**Avis de la mission régionale
d'autorité environnementale
Hauts-de-France
sur le projet de création d'un ou deux forages d'irrigation
sur la commune de Serans (60)
Étude d'impact, version 1 du 10 avril 2024**

n°MRAe 2024-7961

Cours d'eau situés à proximité du projet de prélèvement (Source : cartographie des cours d'eau dans l'Oise de la direction départementale de l'Oise)

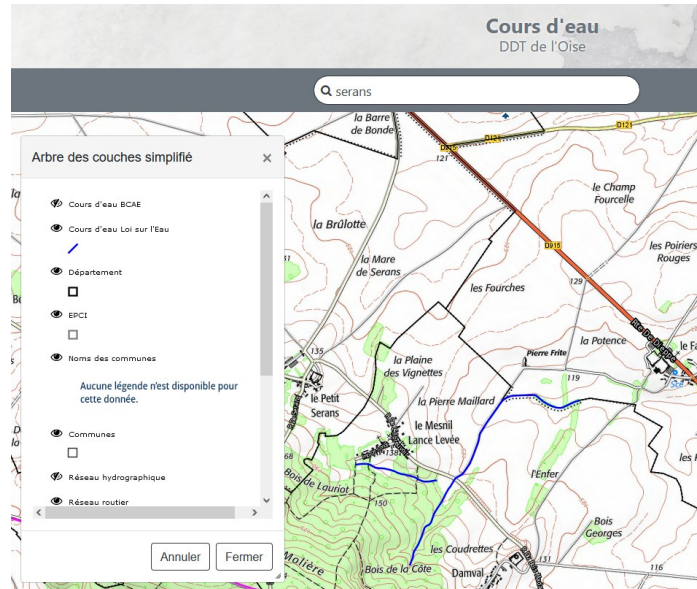
En outre, l'impact du projet de prélèvement sur les deux cours d'eau, le ru Mesnil Lance Levée et le ru Lorient, situés respectivement à 500 mètres et 1 kilomètre du forage F1 n'ont pas été étudiés.

L'autorité environnementale recommande, après avoir déterminé le rayon d'action majorant du projet, d'identifier tous les cours d'eau présents dans ce rayon d'action et de réévaluer l'impact du projet de prélèvement sur ces cours d'eau. Il convient également de tenir compte des éventuelles situations d'assec, les prélèvements se faisant notamment en période d'étiage.

Aire d'alimentation de captage (source : étude d'impact page 54)

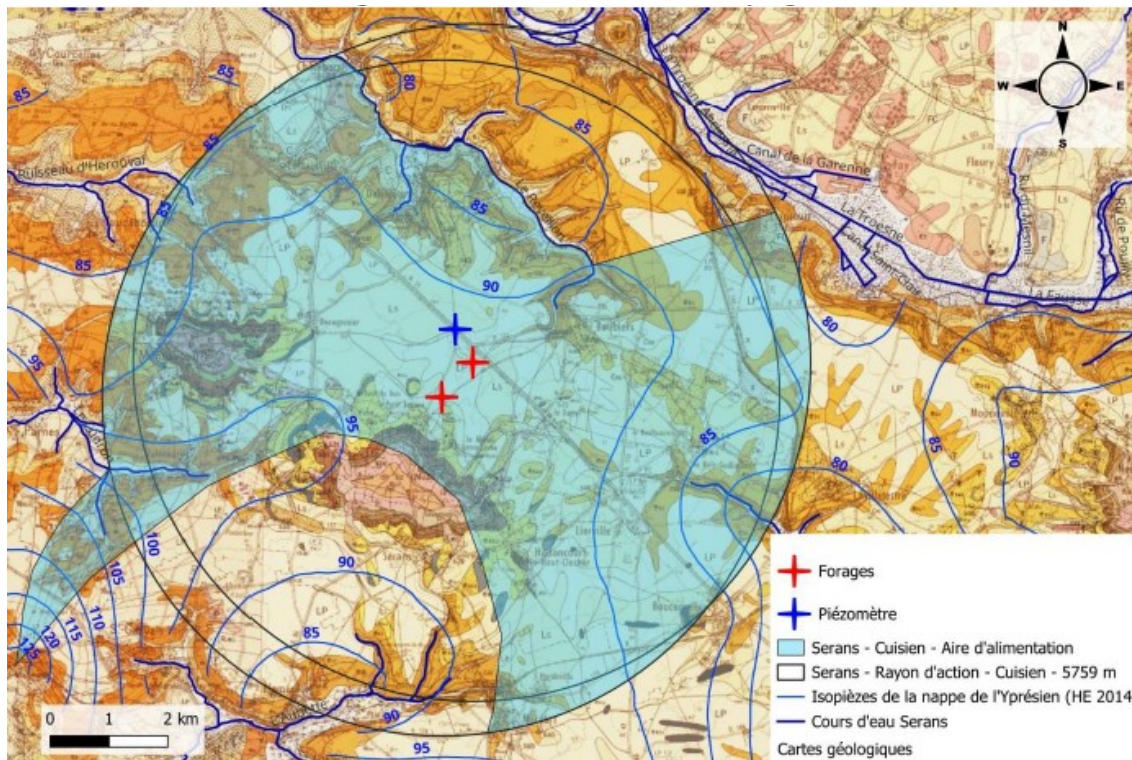
piézométriques, axe de drainage) selon l'écoulement de la nappe. Le rayon d'action pris en compte pour la définition de cette aire est le rayon d'action en conditions d'exploitation à débit moyen, soit 5 759 mètres. Or comme mentionné supra, ce rayon d'action n'est pas représentatif des conditions d'exploitation.

- revoir la délimitation de l'aire d'alimentation du projet après avoir estimé le rayon d'action sur la base de conditions d'exploitations représentatives et majorantes ;
- sur la base de la nouvelle délimitation de l'aire d'alimentation du projet, d'actualiser le cas échéant les éléments de l'étude d'impact influencés par l'emprise de l'aire d'alimentation du projet.
